**Bekanntmachung der Gemeinde Korswandt  
zum Beschluss Nr. GVKw-0187/20 vom 10.09.2020  
über den Entwurf und die öffentliche Auslegung der 2. Änderung des  
Bebauungsplanes Nr. 4 „Hotel Pirol“ der Gemeinde Korswandt in der  
Fassung von 04-2020**

# Satzung über die 2. Änderung des Bebauungsplanes Nr. 4 "Erweiterung Hotel PiroI" der Gemeinde Korswandt - Entwurf

2. Änderung des Bebauungsplanes Nr. 4  
„Erweiterung Hotel Pirol“  
der Gemeinde Korswandt

**Begründung**

Abb. 2 Plangebiet mit Darstellung der geänderten Geltungsbereichsgrenze und der geänderten Baugrenze (ohne Maßstab)

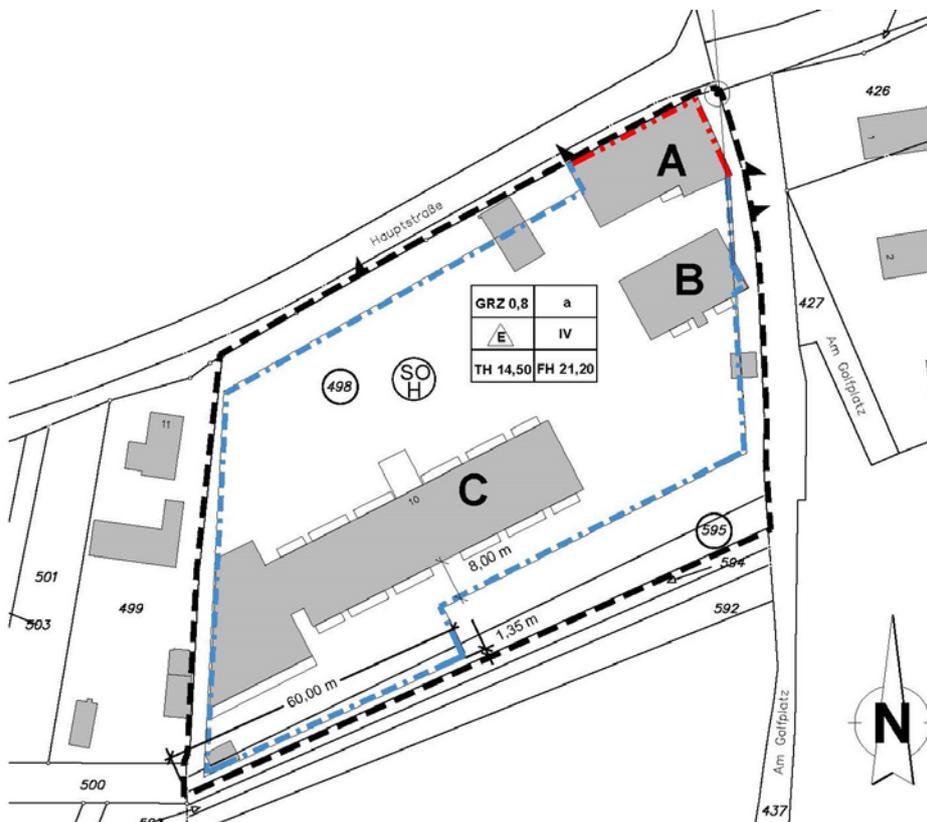
Das Flurstück 595 wird aus dem ursprünglichen Geltungsbereich herausgenommen und dem Geltungsbereich des Bebauungsplanes Nr. 4 im Zuge der 2. Änderung hinzugefügt. Die Grenze des Geltungsbereiches wird in diesem Teilbereich geändert. Das Flurstück 595 wird damit ebenfalls als Sondergebiet Hotel festgesetzt.

Die Baugrenze wird in diesem Bereich so geändert, dass das Saunagebäude und das Außenschwimmbaden innerhalb der überbaubaren Grundstücksfläche liegen (vgl. Abb. 1 Luftbild). Die Vergrößerung der überbaubaren Fläche hat keine Auswirkungen auf die zulässige Grundfläche (GRZ).

Hinweis: Die Aktualisierung der Katasterunterlagen (aktueller Stand 03-2020) ergab geringfügige Abweichungen der Flurstücksgrenzen und damit der Plangebietsgrenzen gegenüber der Ursprungsfassung des Bebauungsplanes. Die Geometrie der Baugrenze und Baulinie wurde bis auf den Verlauf entlang des hinzugekommenen Flurstückes 595 originalgetreu übernommen.
